**DOCUMENTO EN RESPUESTA A LA NOTA DEIA-DEEIA-AC-0028-2202-2021
EN SOLICITUD DE AMPLIACIÓN AL PROYECTO “VILLAS DE AGUACATAL”.**

De acuerdo con lo establecido en el artículo 43 del Decreto Ejecutivo No. 123 de 14 de agosto de 2009. Modificado por el Decreto Ejecutivo No. 155 de agosto de 2011. El Ministerio de Ambiente solicitó información aclaratoria al Estudio de Impacto Ambiental (EsIA) Categoría II, titulado “**Villas de Aguacatal**” a desarrollarse en el corregimiento de San Pablo Viejo, distrito de David, provincia de Chiriquí, que consiste en lo siguiente:

Anexo 2. Plano con hallazgo reportados.

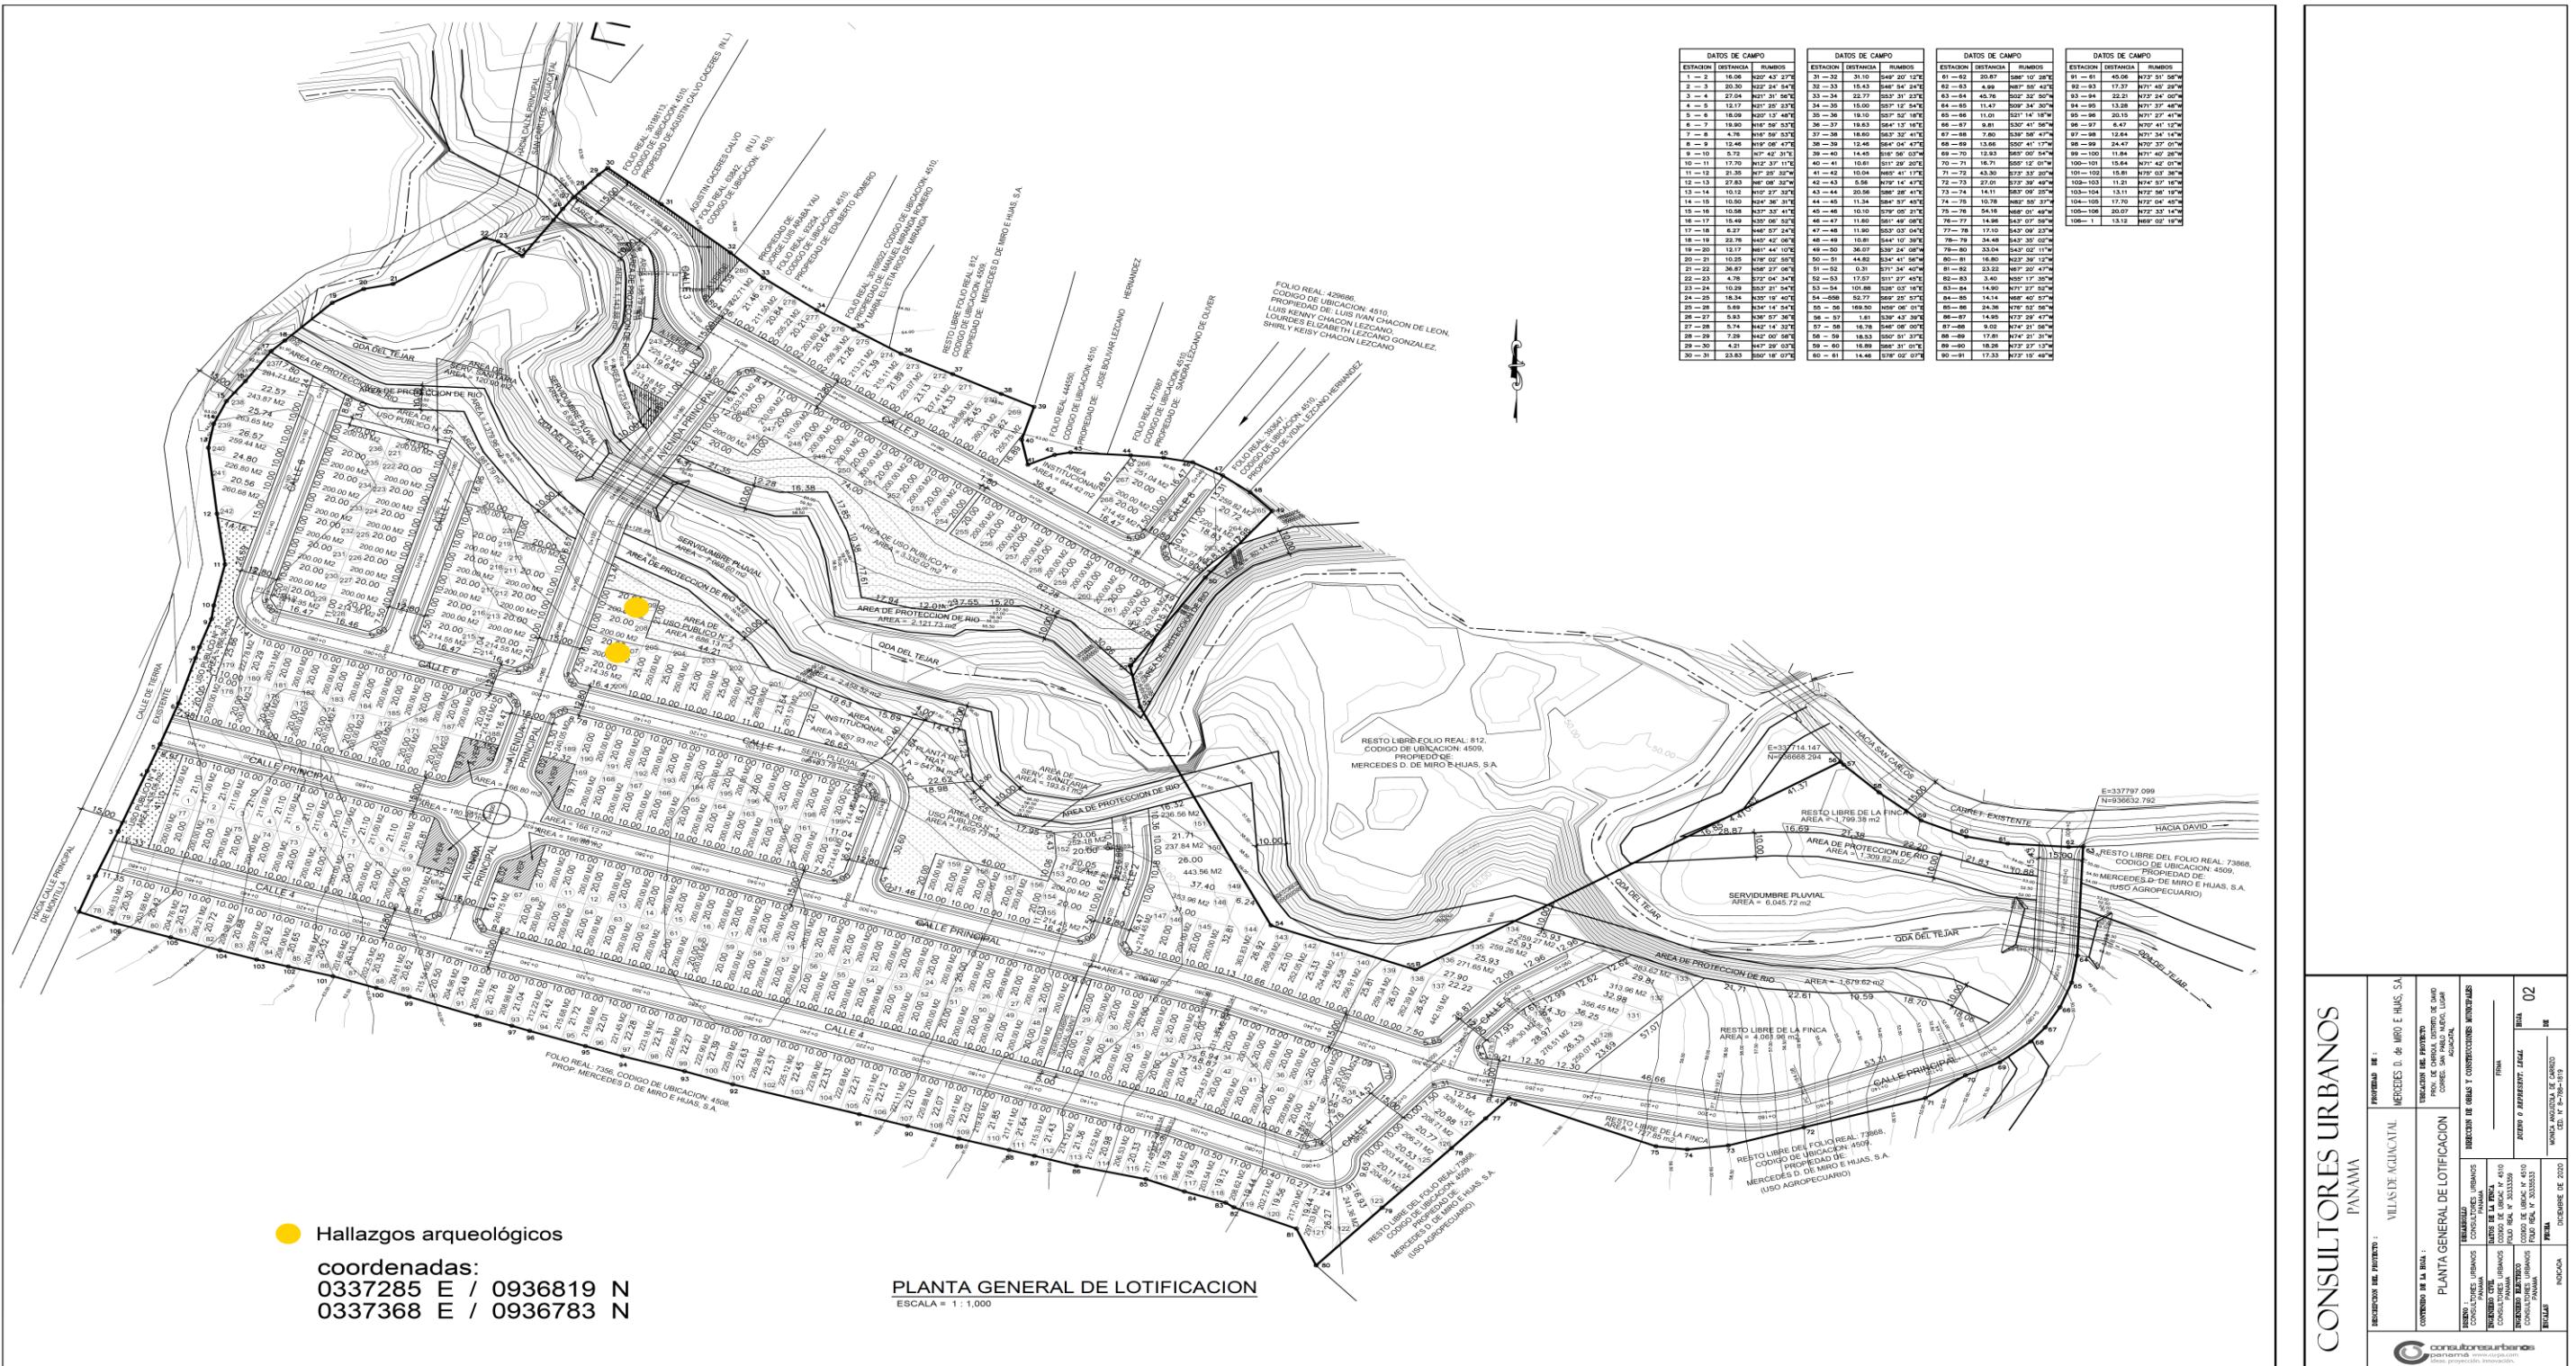
- b. Marcar en el plano a escala y georreferenciado los puntos de los hallazgos registrados en el área del proyecto.

R. En el anexo 2. Se presenta lo requerido en plano a escala 1: 1000.
